Ford Fiesta IV

1. ábra: ABS-kábel rögzítése kábelkötővel (3)

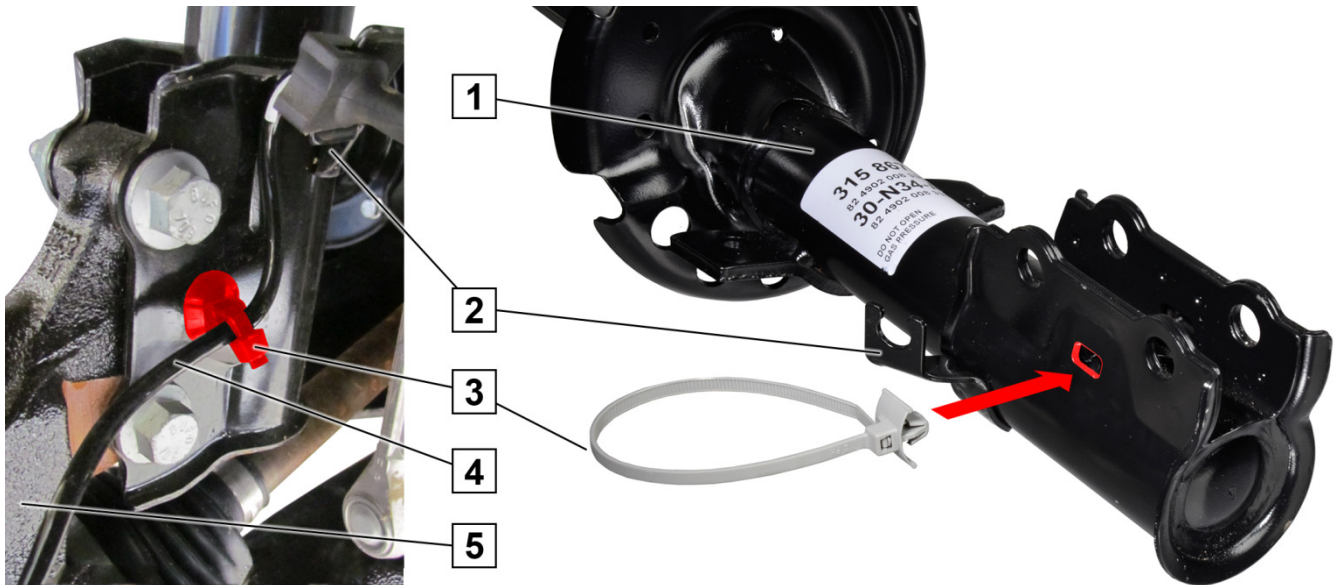
A helytelenül rögzített ABS-kábelek megsérülhetnek, és az ABS üzemkieséséhez vezethetnek.
 ⇒ Mindig cserélje ki a kábelkötőt (3, Ford cikksz. 1809824) a rugóstag (1) beszerelésénél.
 ⇒ Az ABS-kábelt (4) kábelkötővel (3) rögzítse rugóstagra (1).

A rugóstag kiszerelese: A kábelkötő (3) rögzítésére szolgáló nyílás kerek vagy négyszögletes.
 Az új rugóstag (1) beszerelése: A kábelkötő (3) rögzítésére szolgáló nyílás négyszögletes.
